大型トラック かじ取り装置（ステアリングコラムシャフト）のリコールについて

（届出日：令和7年2月27日、作業開始日：令和7年2月28日）

リコール番号 5617

改善箇所説明図

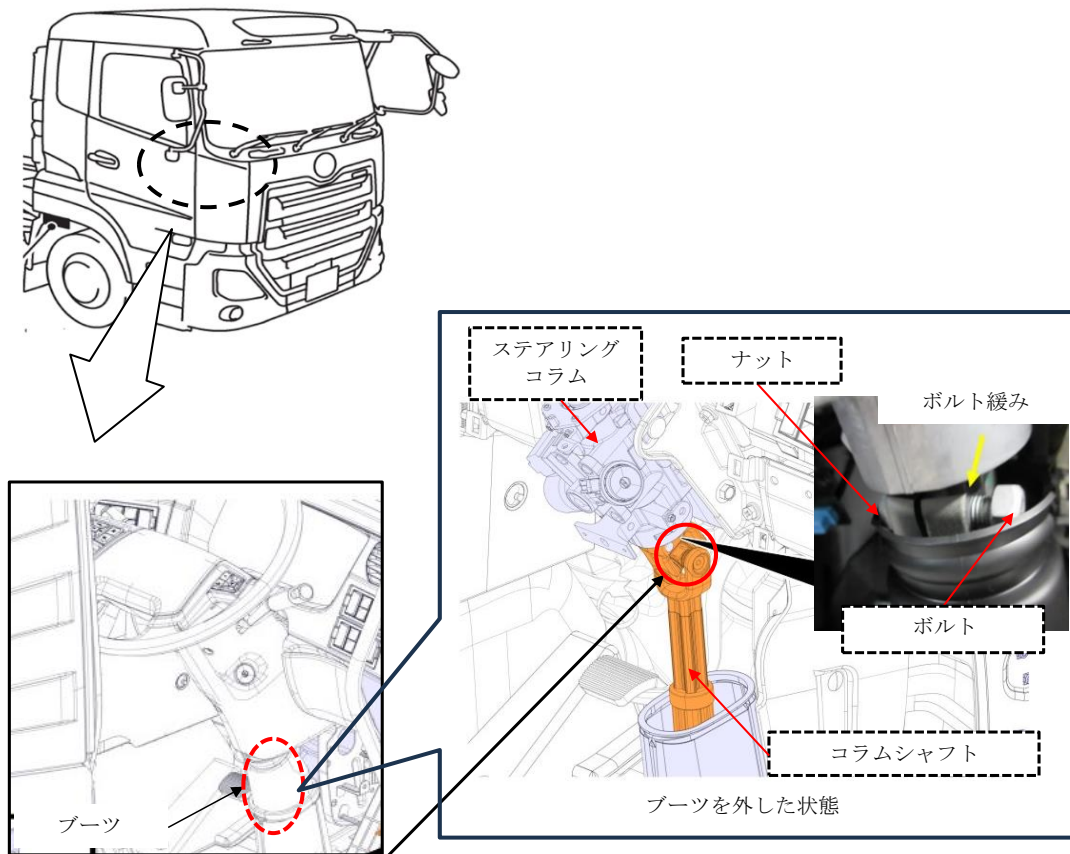
基準不適合発生箇所

電子制御ステアリング（UDAS）装備車において、ステアリングコラムシャフトの嵌合部を締結するボルトの締め付け作業指示、及び検査システムの設定が不適切なため、当該ボルトが規定トルクで締め付けられていないものがある。そのため、ステアリング操作でボルトが緩み、異音が発生し、そのままの状態で使用を続けると、コラムシャフトの嵌合部が摩耗し、据え切り等のハンドル操作時に嵌合の凹凸がずれて、ハンドルの操作性に影響を及ぼすおそれがある。

改善の内容

全車両、コラムシャフトのボルトとナットを点検する。緩みが確認された場合は、ステアリングコラムとコラムシャフトおよびボルト／ナットを新品に交換し、規定トルクで締め付けをする。

識別：電動ステアリングモータカバーの上辺中央部に黄色ペイントを塗布する。
